Product Change Notice (PCN)

件名: RX ファミリ・RA ファミリ/RA4 シリーズ LQFP/LFQFP 用トレイおよび乾燥剤の追加
発行日: 12/29/2022
出荷開始予定日: 3/1/2023
改版履歴: 初版

RXファミリ・RAファミリ/RA4シリーズ 仕様相違点資料

IMO-AB-22-0153
PC-MCU-A011A/J

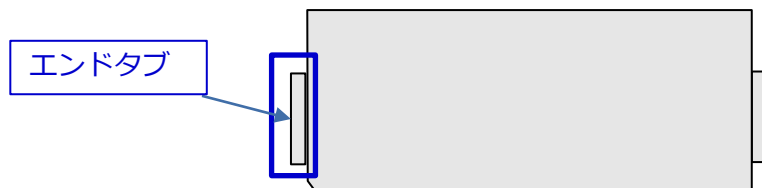
- ・乾燥剤の種類を追加します。

※保管条件に変更はございません。

トレイ相違点-1

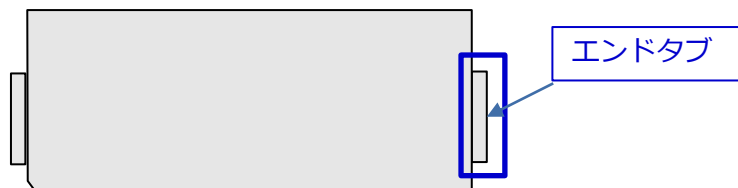
エンドタブの記載内容が異なります。
